RESOLUCIÓN NÚMERO 192 DE 04 SEP 2026

"POR MEDIO DE LA CUAL SE APRUEBAN UNAS OBRAS PARA EL SISTEMA DE CAPTACIÓN DE AGUAS SUPERFICIALES, Y SE TOMAN OTRAS DETERMINACIONES-- EXPEDIENTE CASU-019-2023"

El Grupo de Trámites y Evaluación Ambiental de la Subdirección de Gestión y Manejo de Áreas Protegidas, procedió a evaluar mediante Concepto Técnico No. **20262300001016** del 26 de julio de 2026, los hallazgos de la visita técnica al sitio de captación, del cual es preciso traer a colación lo siguiente:

Figura 1. Plano del sistema de control de caudal:

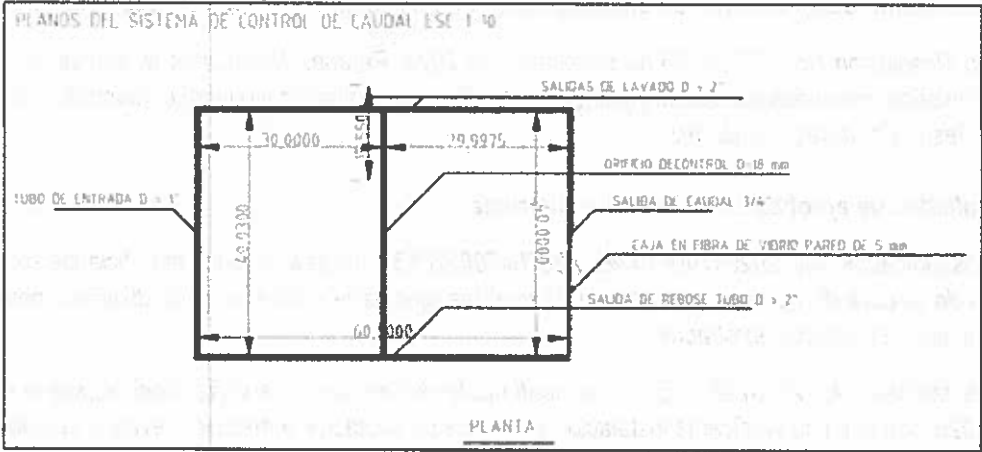
La caja de captación está construida en fibra de vidrio y presenta dimensiones de 0,60 m de longitud, 0,40 m de ancho y 0,50 m de altura. La estructura está conformada por dos cámaras internas, cada una con una

longitud aproximada de 0,33 m, diseñadas para favorecer la sedimentación de sólidos y el adecuado control del flujo del recurso hídrico dentro del sistema.

Fotografías No. 1 y 2. Caja de captación.

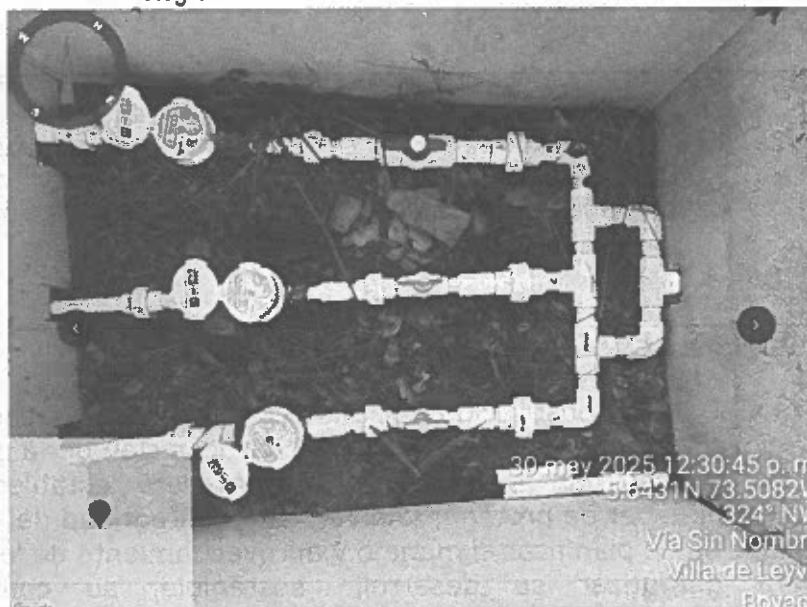
Durante la inspección se verificó que la caja de captación se encuentra en adecuado estado de funcionamiento, evidenciándose un flujo continuo y uniforme del recurso hídrico. Asimismo, no se observaron fugas ni filtraciones, y la estructura presenta un adecuado sellado mediante tapa de protección asegurada con tornillos de anclaje laterales, garantizando la estabilidad y protección del sistema.

De conformidad con los diseños aprobados y lo verificado durante la visita técnica, el sistema de captación opera bajo parámetros hidráulicos que garantizan el adecuado control y conducción del caudal concesionado. La conducción del recurso hídrico hacia la caja de captación se realiza mediante una tubería de una pulgada y media (1½") de diámetro. En la división entre las dos cámaras internas se dispone un orificio de media pulgada (½"), el cual actúa como elemento de control de caudal, permitiendo mantener una lámina de agua aproximada de 33 cm. La salida del agua se efectúa mediante un orificio de tres cuartos de pulgada (¾"), conectado a una manguera del mismo diámetro para conducir el caudal hacia el sistema de distribución. Adicionalmente, la estructura cuenta con un tubo de limpieza o rebose de dos pulgadas (2") de diámetro, destinado a evacuar el exceso de agua y facilitar las labores de mantenimiento, retornando el caudal excedente de manera controlada a la fuente hídrica.
